Ministero dell'Ambiente e della Sicurezza Energetica
DIREZIONE GENERALE VALUTAZIONI AMBIENTALI

1. È espresso giudizio positivo sulla compatibilità ambientale del progetto “Rifacimento Derivazione per Porto Empedocle DN 300 (12”), DP 24 bar ed opere connesse”, proposto dalla Società Snam Rete Gas S.p.A., con sede legale a Santa Barbara Milanese (MI), in Piazza Santa Barbara 7, e parere favorevole circa l’assenza di incidenza negativa e significativa sui siti Natura 2000 a seguito della Valutazione di livello I (Screening) e livello II (Appropriata) senza necessità di procedere alla successiva fase di studio, nonché parere di conformità del Piano di utilizzo delle terre e rocce da scavo alla disciplina di riferimento, subordinati al rispetto delle condizioni ambientali di cui agli articoli 2 e 3.

Oggetto: [ID_VIP: 9002] Istanza per il rilascio del provvedimento di VIA PNRR-PNIEC ai sensi dell'art. 23 del D.Lgs. 152/2006, relativa al progetto "Rifacimento Derivazione per Porto Empedocle DN300 (12''), DP 24 bar ed opere connesse". Proponente: Snam Rete Gas S.p.A.

Parere tecnico-istruttorio della Soprintendenza Speciale per il PNRR.

Figura 2 – Alternativa 1: in verde la linea esistente da dismettere, in rosso il tracciato di progetto

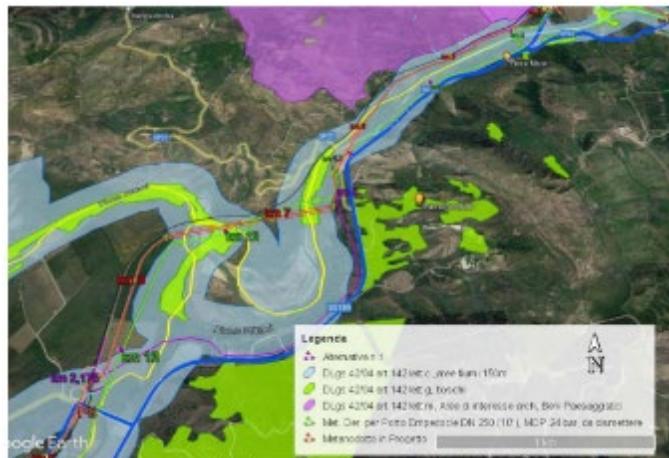
L’analisi condotta dal Proponente e sintetizzata nella tabella riportata nel documento NQR20133-REL-AMB-E-03012-r0 evidenzia che il tracciato di progetto risulta migliore rispetto all’Alt1 per lunghezza, aspetti tecnici/tecnologici, utilizzo del corridoio tecnologico, interferenza con aree Art 142 lett. c) e g) del D.Lgs. 42/04 e con aree PAI. Per gli altri indicatori, l’Alt1 e il tracciato prescelto si equivalgono.

Figura 5 – Alternativa 4: in verde la linea esistente da dismettere, in viola l’Alt4 e in arancione il tracciato di progetto

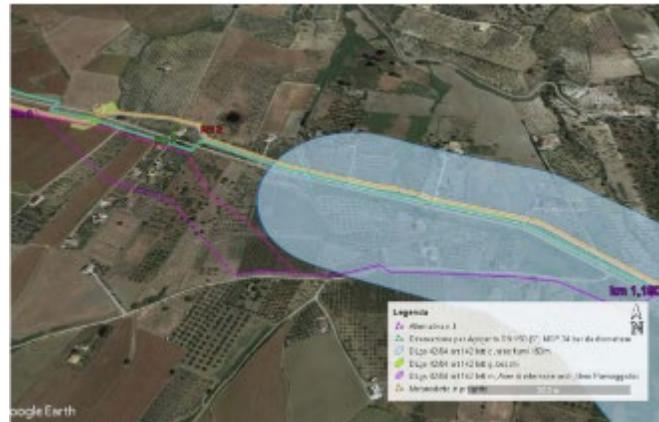
La tabella sintetica riportata evidenzia che il tracciato di progetto risulta migliore rispetto all’Alt4 per lunghezza, aspetti tecnici/tecnologici, utilizzo del corridoio tecnologico. È invece migliore l’Alt4 per l’interferenza con le aree in dissesto PAI, in quanto il tracciato di progetto attraversa un’area a pericolosità geomorfologica (P1) cartografata dall’Autorità di Bacino Idrografico del Fiume San Leone ed Area Intermedia compresa tra i Bacini del Fiume San Leone e del Fiume Naro. Per gli altri indicatori, l’Alt4 e il tracciato prescelto si equivalgono.

Figura 6 – Alternativa 5: in verde la linea esistente da dismettere, in viola l’Alt5 e in arancione il tracciato di progetto

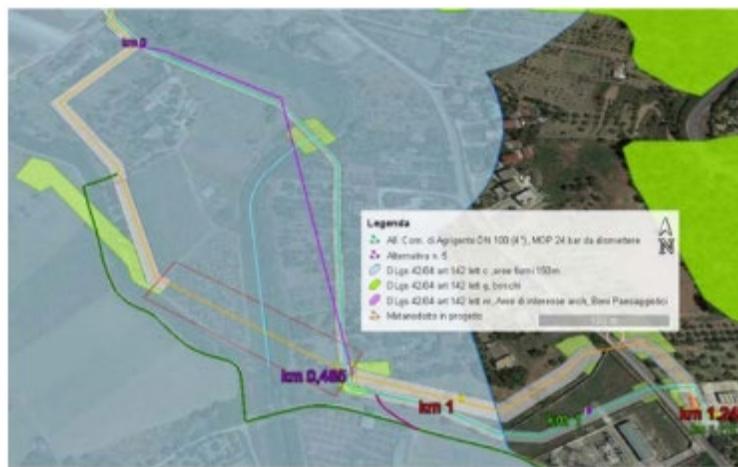
Nella tabella sintetica si evidenzia che il tracciato di progetto risulta migliore rispetto all’Alt5 per aspetti tecnici/tecnologici. È invece migliore l’Alt5 per lunghezza (485 m contro i 525 m del tracciato prescelto) e per l’utilizzo del corridoio tecnologico esistente. Per gli altri indicatori, l’Alt5 e il tracciato prescelto si equivalgono.

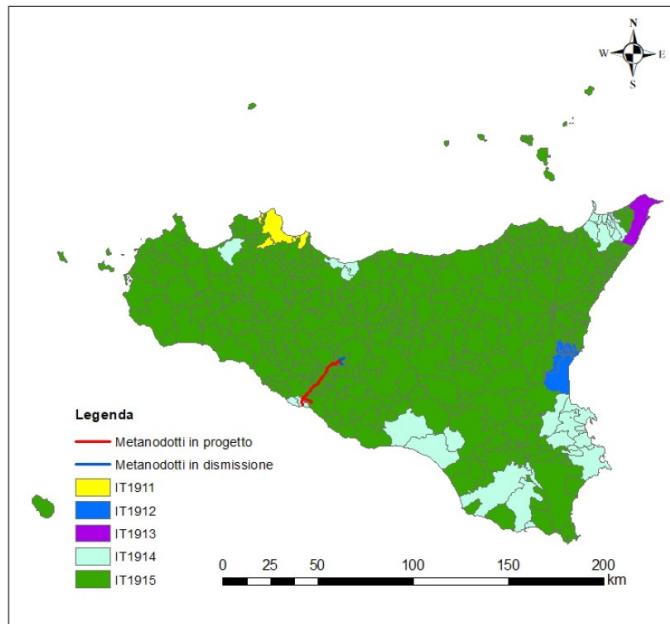
Si ritiene corretta l'analisi eseguita nel SIA e si concorda con le conclusioni. Si sottolinea inoltre che l'adozione di un Sistema di Gestione Ambientale durante la fase di cantierizzazione, e l'adozione delle condizioni imposte per la componente biodiversità contribuiscano sostanzialmente al contenimento degli impatti.
